## 岩手県 奥州市 姉体小学校通学路対策箇所図

別添2

## 岩手県 奥州市 岩谷堂小学校通学路対策箇所図

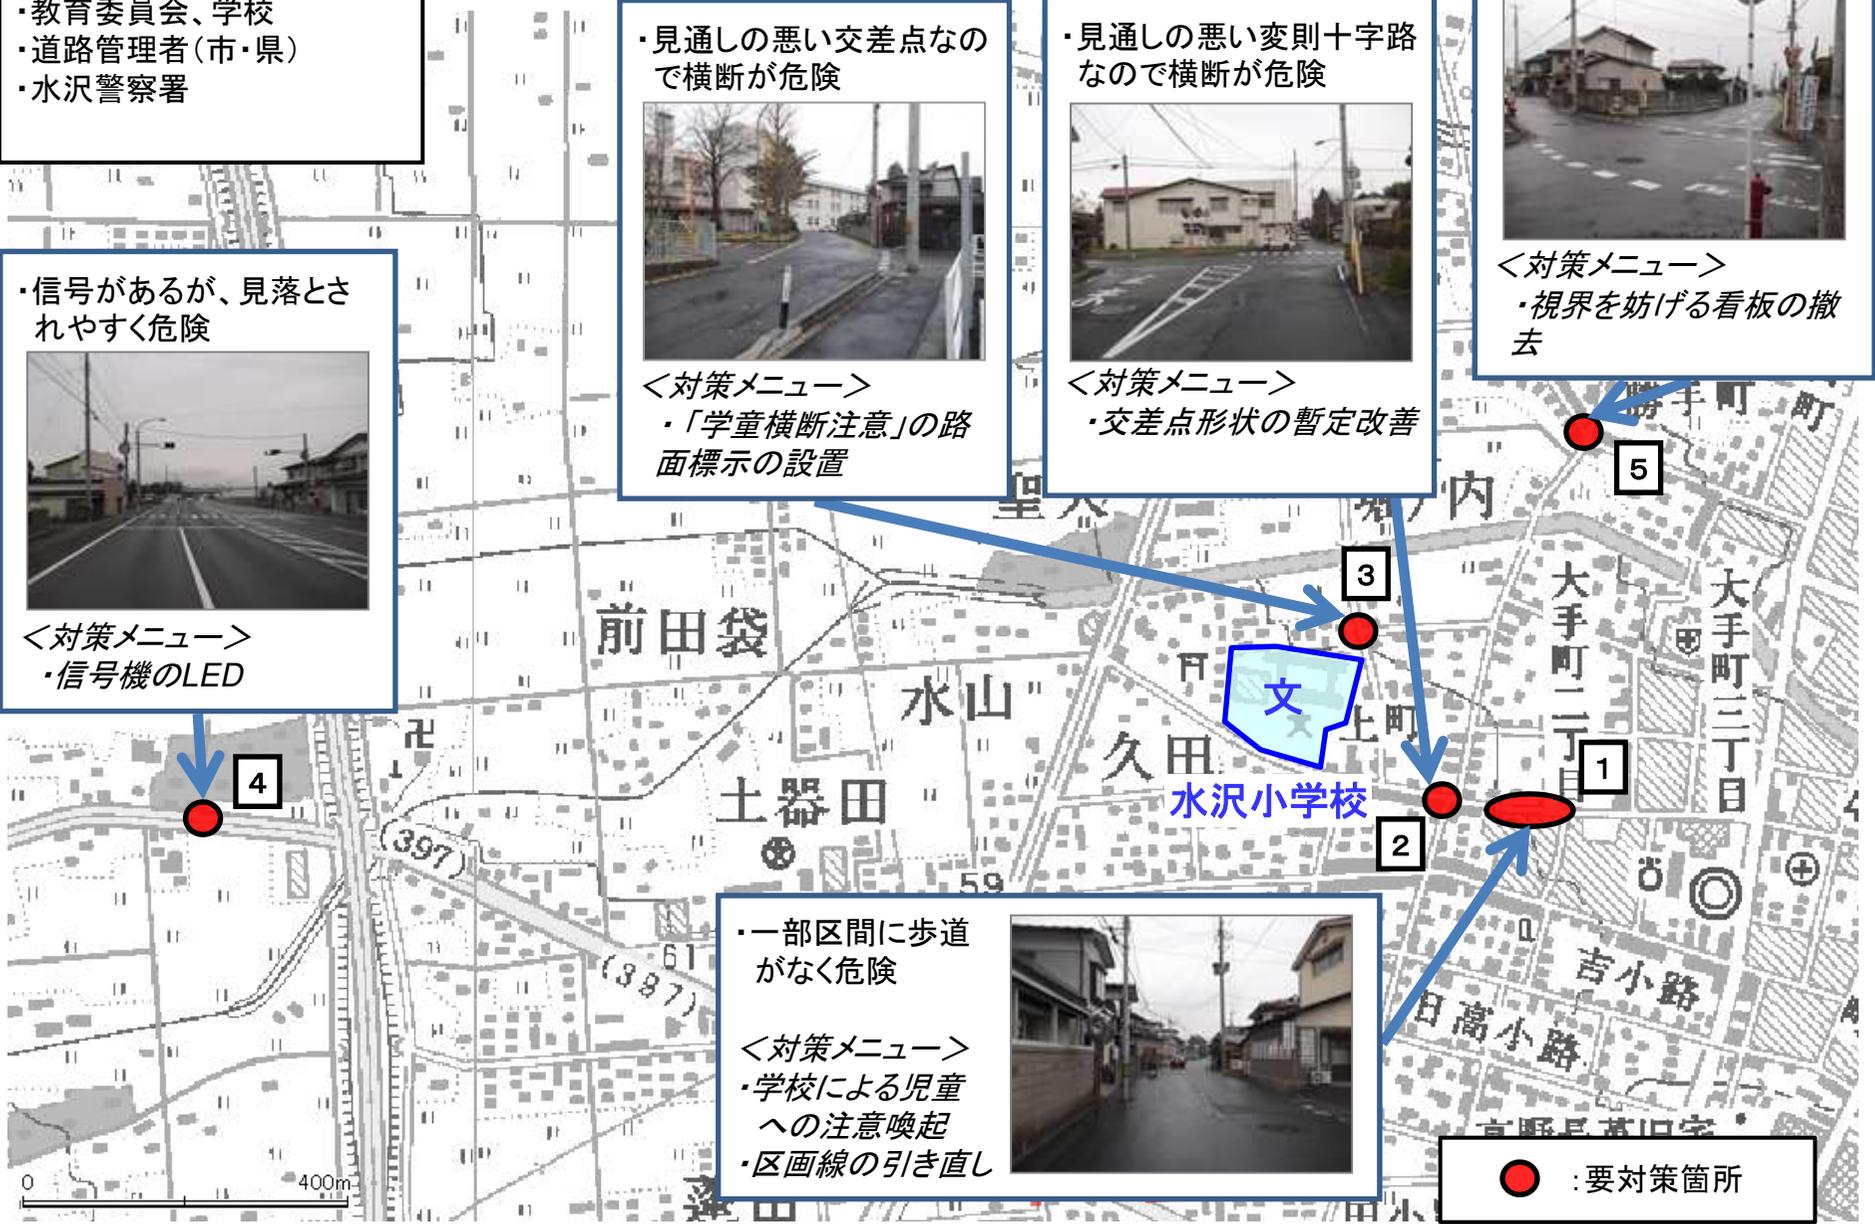
・信号があるが、見落とされやすく危険

・見通しの悪い交差点なので横断が危険

・見通しの悪い変則十字路なので横断が危険

・見通しの悪い変則十字路なので横断が危険

・一部区間に歩道がなく危険

<対策メニュー>  
 ・信号機のLED

<対策メニュー>  
 ・「学童横断注意」の路面標示の設置

<対策メニュー>  
 ・交差点形状の暫定改善

<対策メニュー>  
 ・視界を妨げる看板の撤去

<対策メニュー>  
 ・学校による児童への注意喚起  
 ・区画線の引き直し

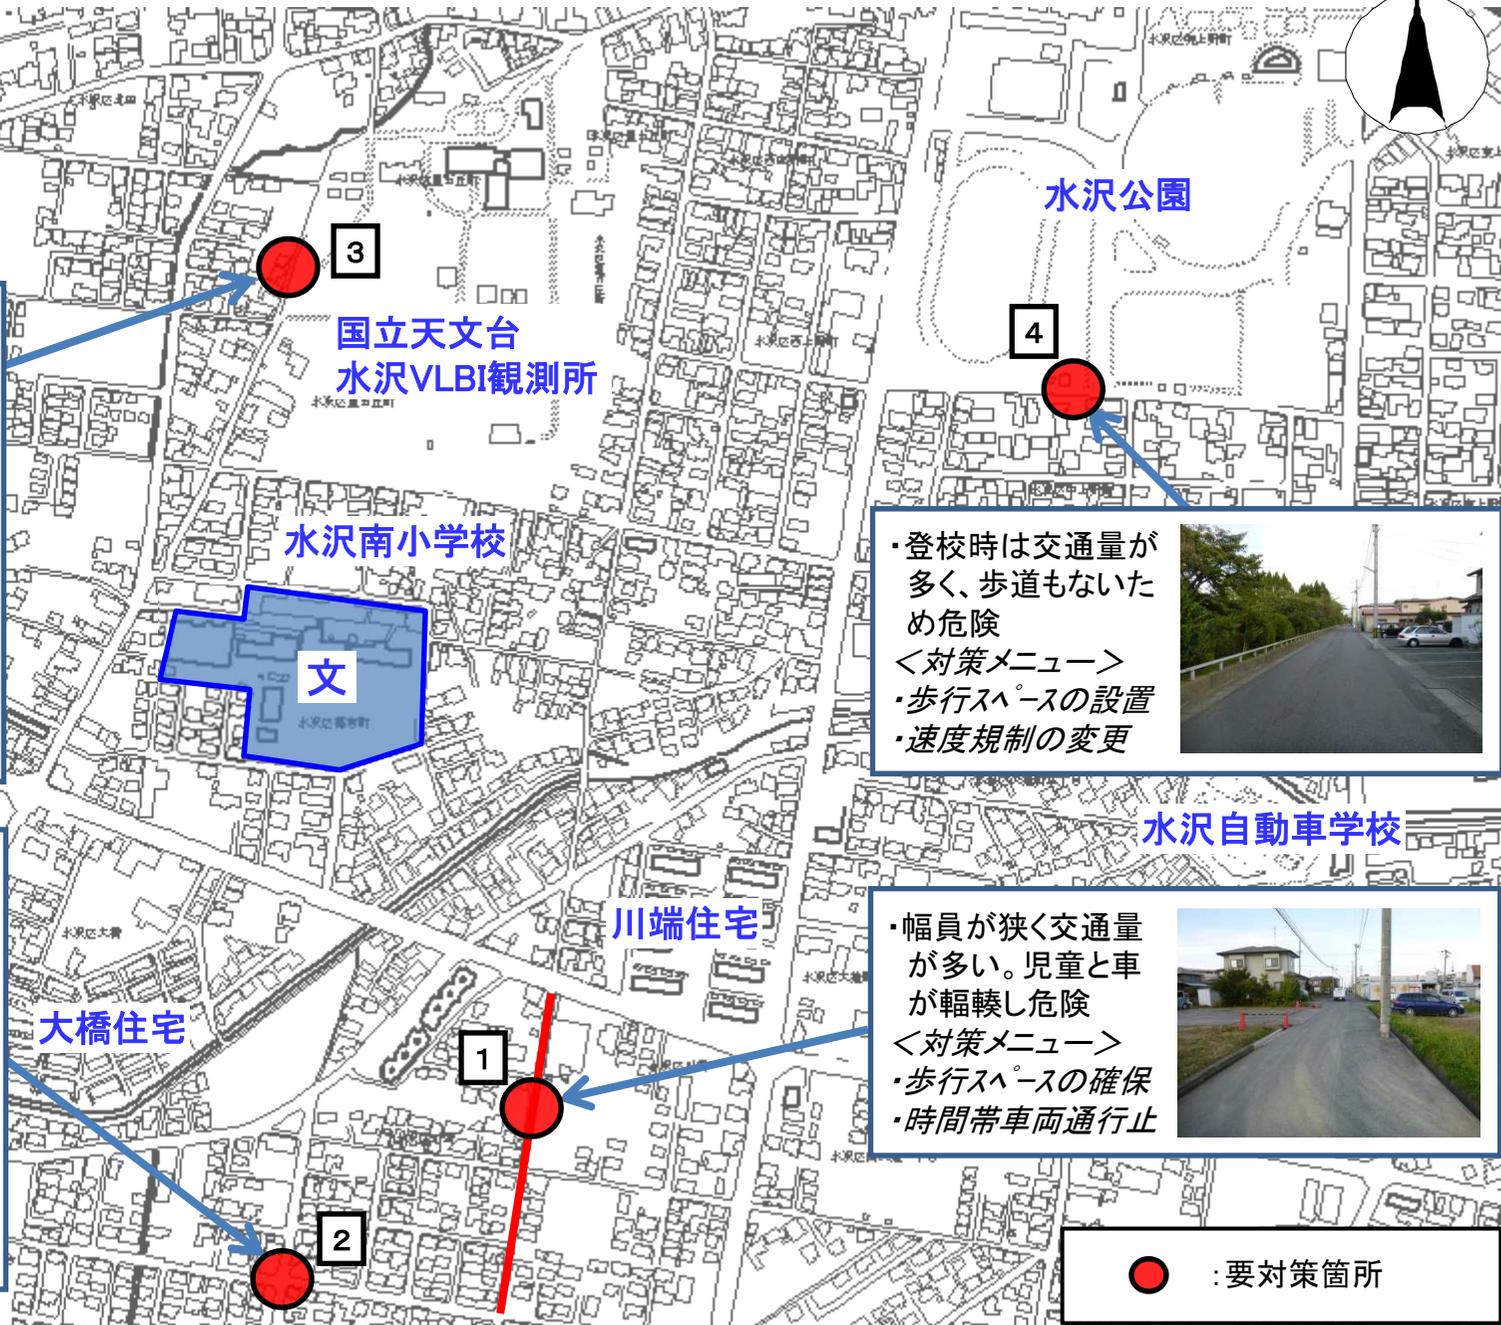
・時間帯車両通行止めにも関わらず通行してくる車がある

・優先道路が分かりにくく危険(ラインが薄い)

・登校時は交通量が多く、歩道もないため危険

・幅員が狭く交通量が多い。児童と車が輻輳し危険

- ・規制の周知徹底

- ・区画線の引き直し

- ・歩行スペースの設置
- ・速度規制の変更

- ・歩行スペースの確保
- ・時間帯車両通行止

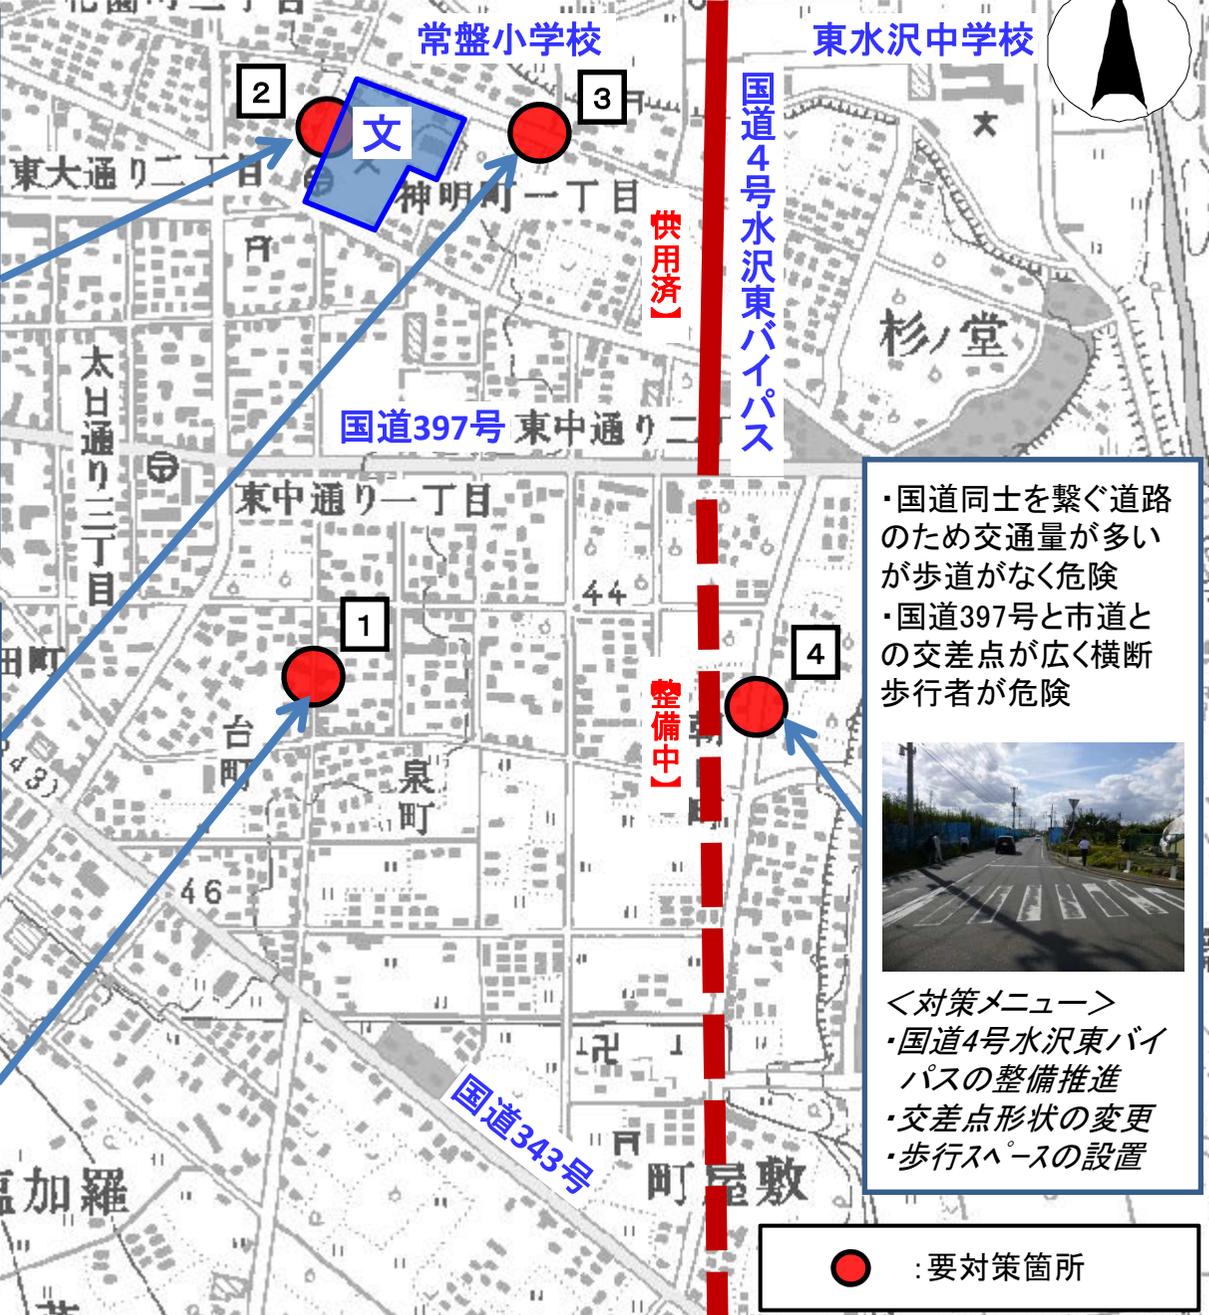
・児童の迎えのため左右に停車し危険

・交通量が多いが歩道がないため、児童と車が輻輳し危険

・幅員が狭く、歩くのに電柱が邪魔になり、児童と車が輻輳し危険

- ・国道同士を繋ぐ道路のため交通量が多いが歩道がなく危険
- ・国道397号と市道との交差点が広く横断歩行者が危険
- 
- ＜対策メニュー＞
- ・国道4号水沢東バイパスの整備推進
  - ・交差点形状の変更
  - ・歩行スペースの設置

- ・学校による保護者への指導及び注意喚起

- ・歩行スペースの設置
- ・速度規制(ゾーン30)

- ・歩行スペースの設置
- ・規制の周知徹底

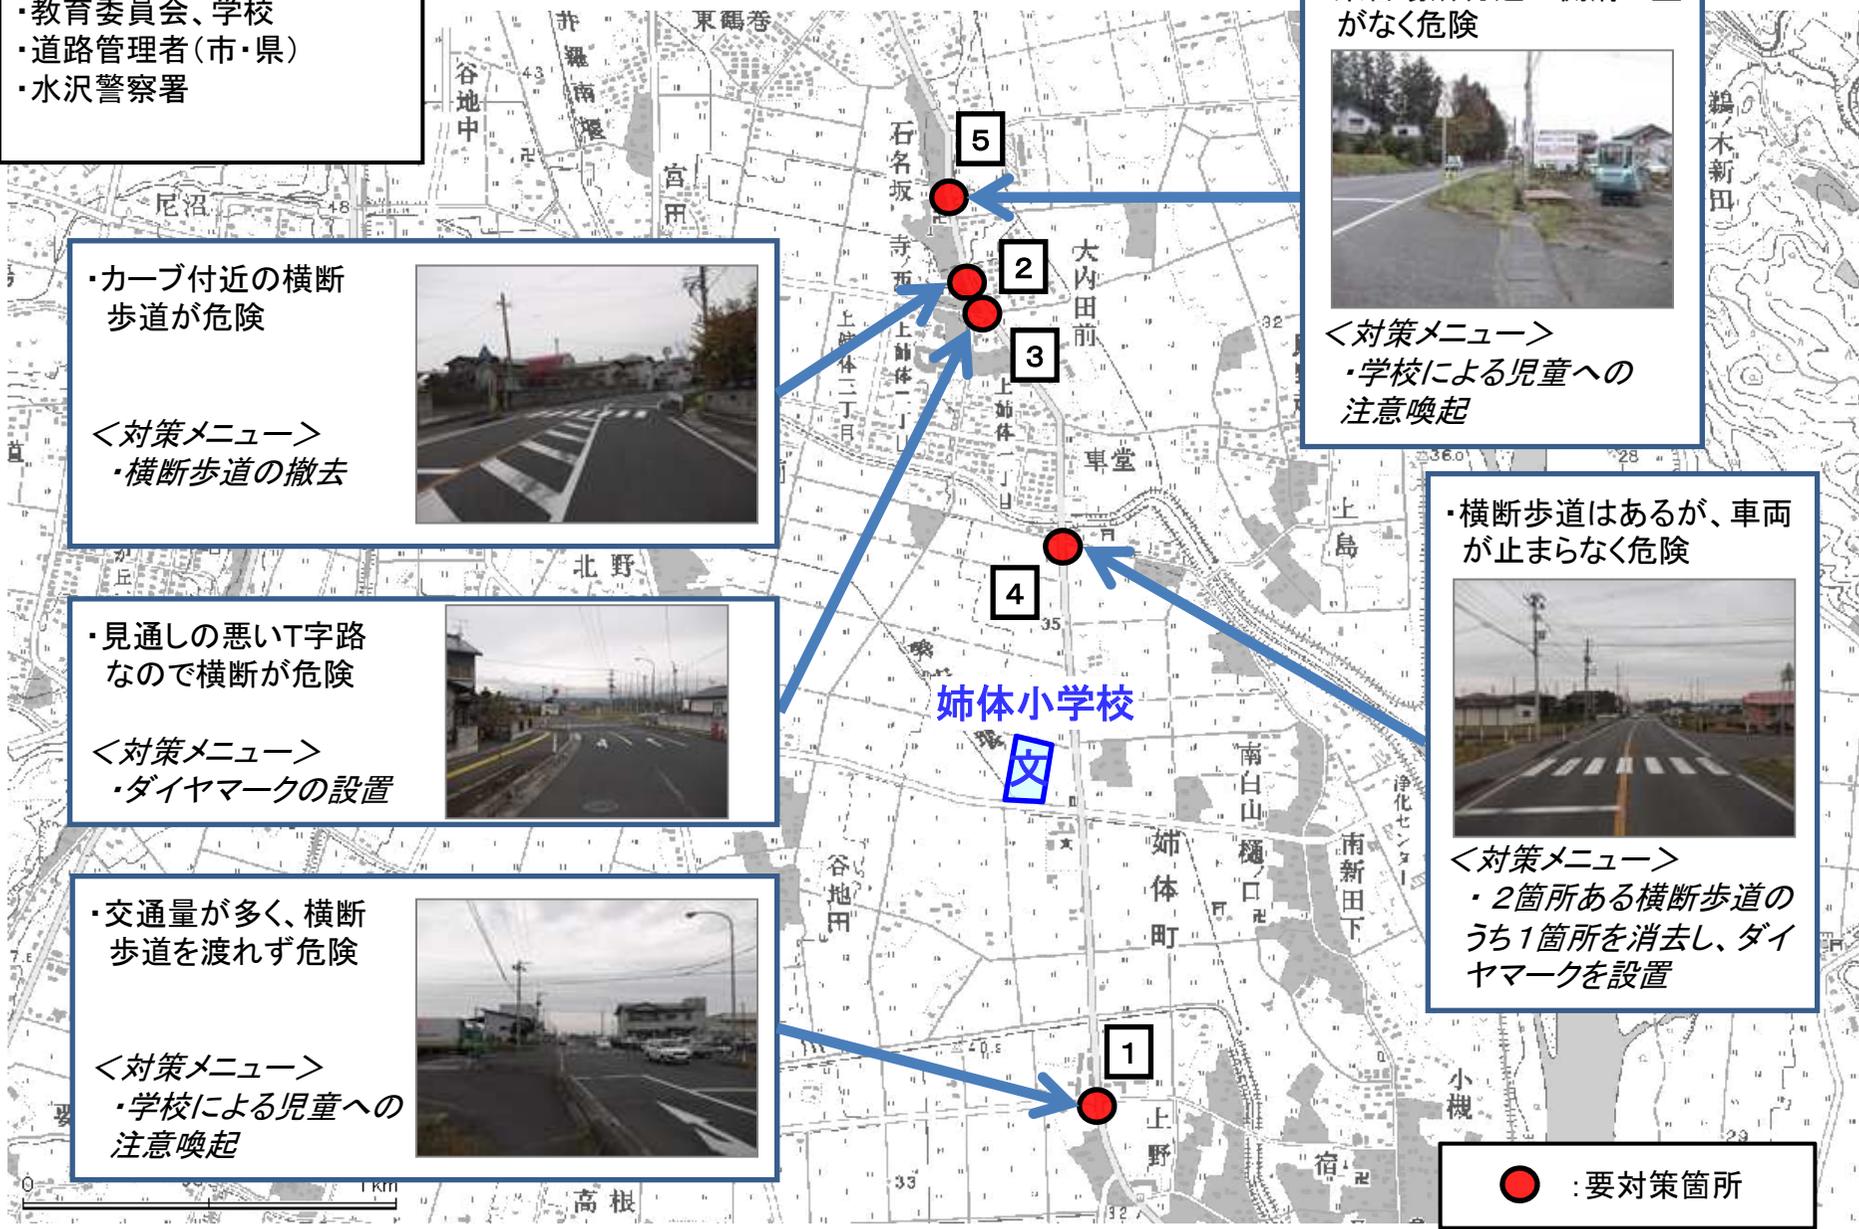
・カーブ付近の横断歩道が危険

・見通しの悪いT字路  
 なので横断が危険

・交通量が多く、横断歩道を渡れず危険

・集合場所付近の側溝に蓋がなく危険

・横断歩道はあるが、車両が止まらなく危険

＜対策メニュー＞  
 ・横断歩道の撤去

＜対策メニュー＞  
 ・ダイヤモンドの設置

＜対策メニュー＞  
 ・学校による児童への注意喚起

＜対策メニュー＞  
 ・学校による児童への注意喚起

＜対策メニュー＞  
 ・2箇所ある横断歩道のうち1箇所を消去し、ダイヤモンドマークを設置

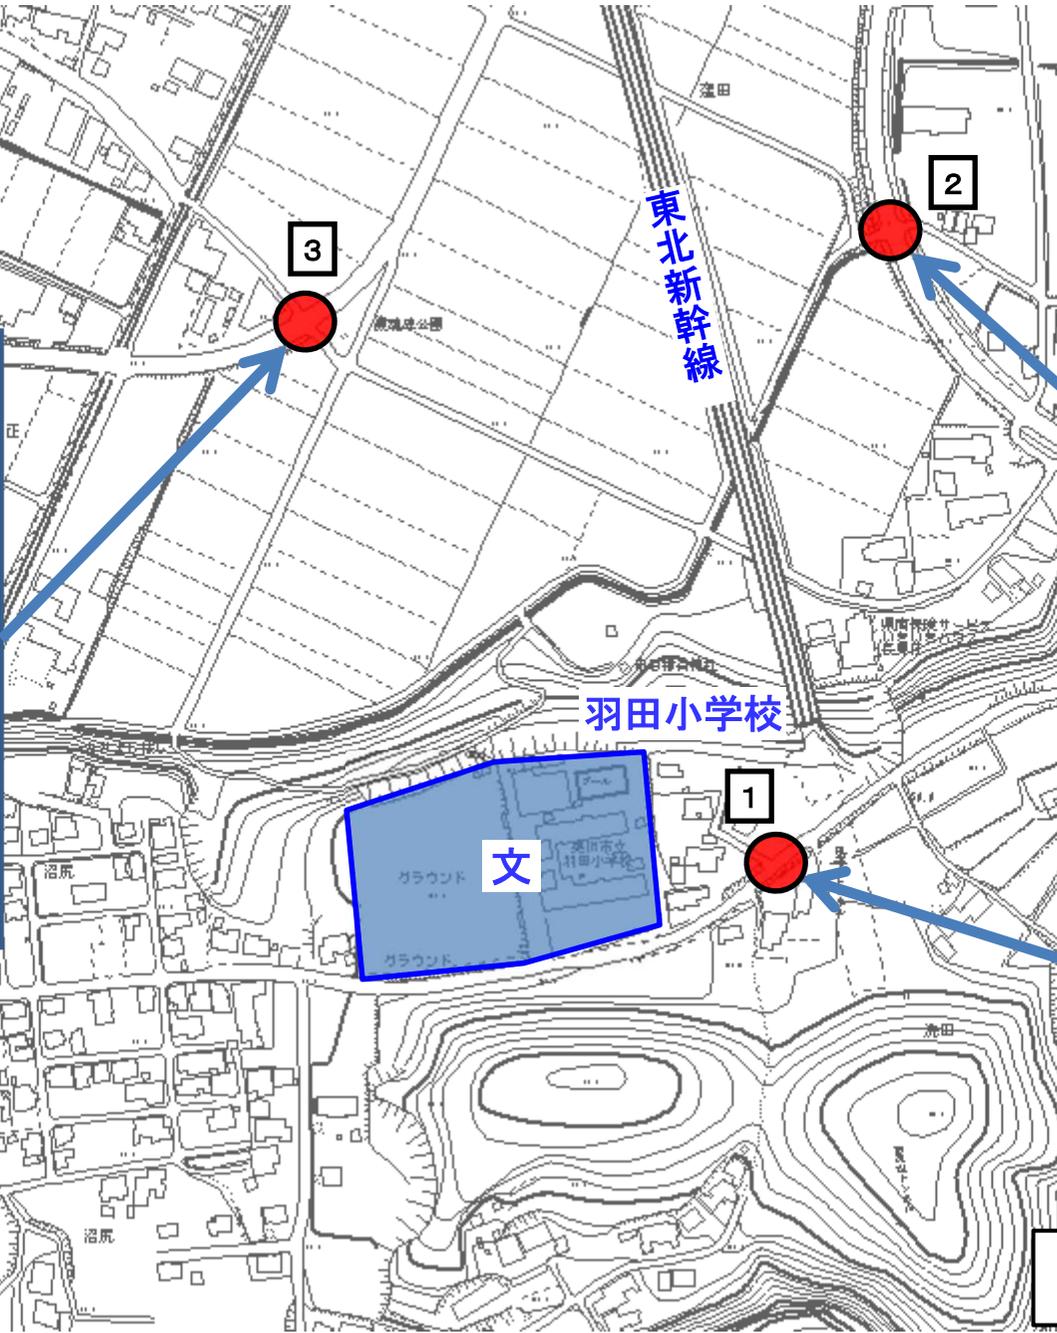
・カーブのため見通しが悪く、交通量も多い。

・幅員が広く、交通量が多い。

・交通量が多いが歩行スペースがない。

- ・警戒標識及び路面標示の設置
- ・ダイヤモンドのトリプル化
- ・学校による児童への注意喚起

- ・警戒標識及び路面標示の設置

- ・歩行スペースの設置
